### El cesto superior roza con la puerta exterior nueva junta de la puerta exterior n° de rec. 426 976

Modelos afectados: Todos los modelos DIVA 60cm, cuyo PNC comienza con 911 9xx xxx.

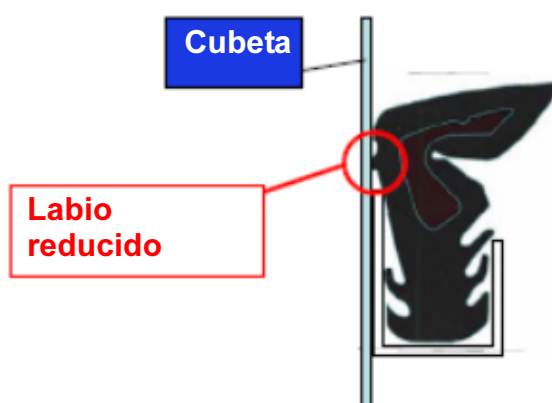
Les informamos que se ha introducido una nueva junta de la puerta exterior en todos los lavavajillas fabricados a partir de marzo de 2007 (n° de serie 710xxxxx). La modificación consiste en la reducción del labio que entra en contacto con la pared de la cubeta (ver figura).

In caso di interventi tecnici su apparecchi con numero di serie precedente a 710xxxxx, a causa di interferenze tra il binario del cestello superiore e la guarnizione della porta esterna, deve essere utilizzata la nuova guarnizione per la porta esterna.
